FORSLAG OG BEMÆRKNINGER

Lokalplan 1-2-110
Boliger ved Lindholm Nærbanevej, Nørresundby Midtby

Forsyningsvirksomhederne - Bemærkninger til forslag til lokalplan 1-2-110 Boliger ved Lindholm Nærbanevej, Nørresundby Midtby og forslag til redegørelse for bæredygtighed

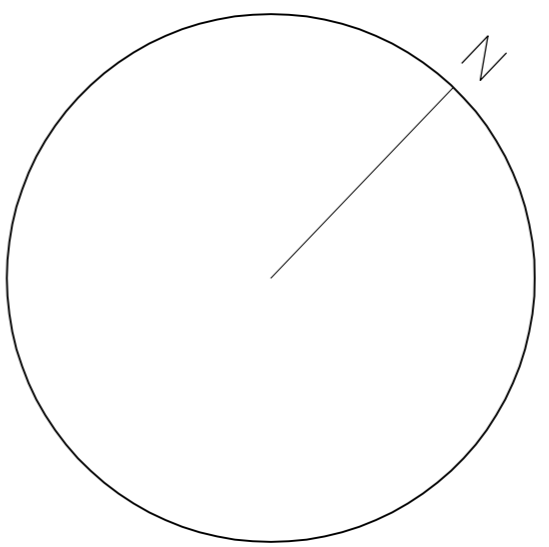
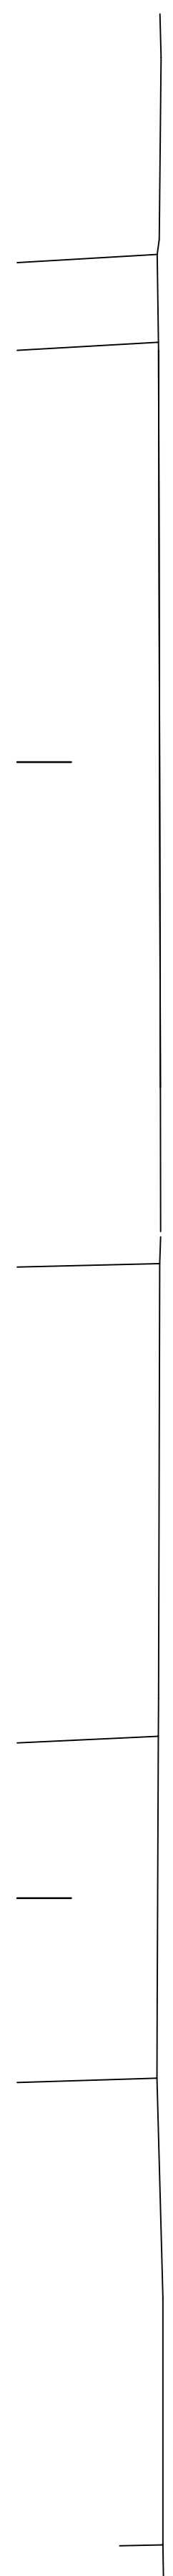
§ 9.7 Regnvandsbassin, delområde A

Der skal reserveres plads til forsinkelsesbassin for regnvand i områdets nordvestlige ende.

Såfremt det ikke er teknisk muligt at etablere forsinkelsesbassin for regnvand i området pga grundvandsspejlet er for højt, foreslås derfor, at der alternativt kan etableres regnvandskassetter under vejen til forsinkelse af overfladevandet.

Der sikres mulighed for forsinkelsesbassin til regnvand i områdets nordvestlige ende.

Der kan suppleres eller erstattes med regnvandskassetter under adgangsvejen til forsinkelse af regnvand.
